164-я сессия

Предложение по дополнению 4 к поправкам серии 01 к Правилам № 113 (автомобильные фары, испускающие симметричный луч ближнего света)

Представлено Рабочей группой по вопросам освещения и световой сигнализации*

Периоды работы при испытании на стабильность фотометрических характеристик

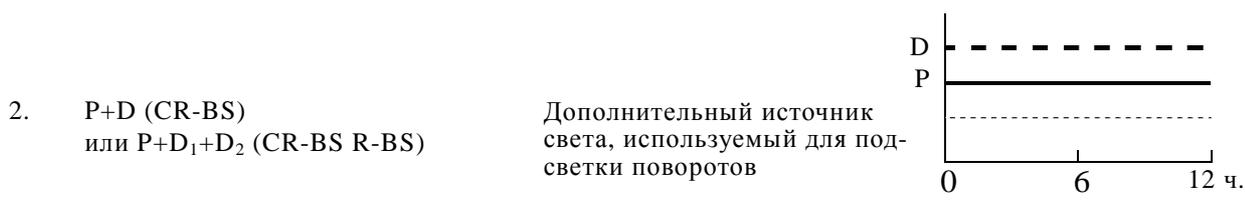
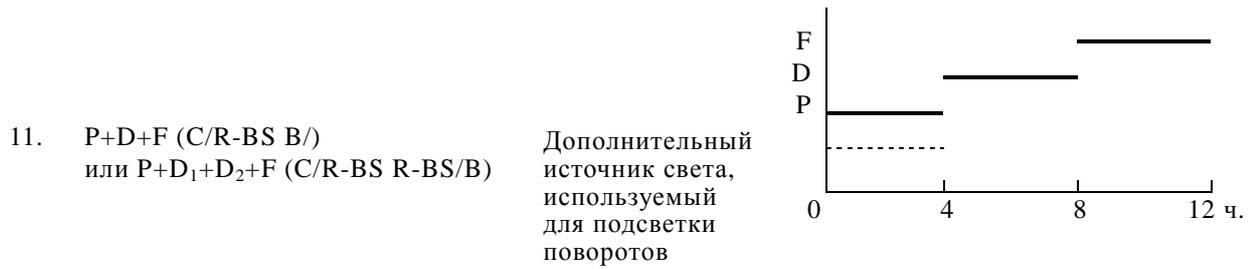
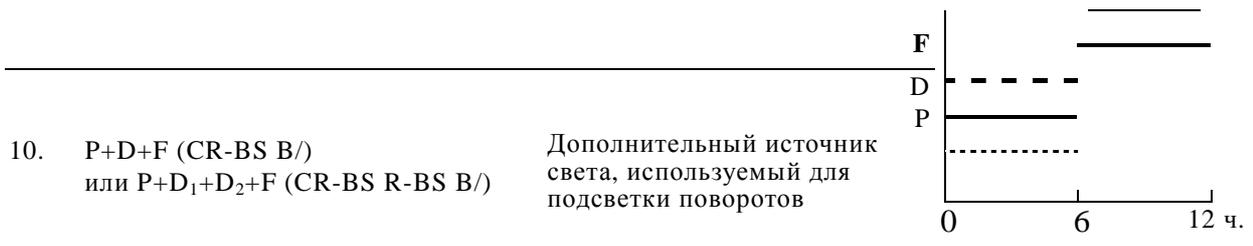
Приложение 8 изменить следующим образом:

Сокращения: P: ближний свет,

D: дальний свет (D₁ + D₂ означает два луча дальнего света),

F: передний противотуманный огонь,

----- : означает цикл, предусматривающий 15 минут в выключенном состоянии и 5 минут в зажженном состоянии,

..... : означает цикл, предусматривающий 9 минут в выключенном состоянии и 1 минуту в зажженном состоянии.

Все указанные ниже сгруппированные огни и передние противотуманные фары вместе с добавленными маркировочными обозначениями В приведены в качестве примеров и не являются исчерпывающими.

3.	P+D (C/R-BS) или P+D ₁ +D ₂ (C/R-BS R-BS)	Дополнительный источник света, используемый для подсветки поворотов	
4.	P+F (C-BS B)	Дополнительный источник света, используемый для подсветки поворотов	
5.	P+F (C-BS B/) или C-BS/B	Дополнительный источник света, используемый для подсветки поворотов	
6.	D+F (R-BS B) или D ₁ +D ₂ +F (R-BS R-BS B)	Дополнительный источник света, используемый для подсветки поворотов	
7.	D+F (R-BS B/) или D ₁ +D ₂ +F (R-BS R-BS B/)	Дополнительный источник света, используемый для подсветки поворотов	
8.	P+D+F (CR-BS B) или P+D ₁ +D ₂ +F (CR-BS R-BS B)	Дополнительный источник света, используемый для подсветки поворотов	
9.	P+D+F (C/R-BS B) или P+D ₁ +D ₂ +F (C/R-BS R-BS B)	Дополнительный источник света, используемый для подсветки поворотов
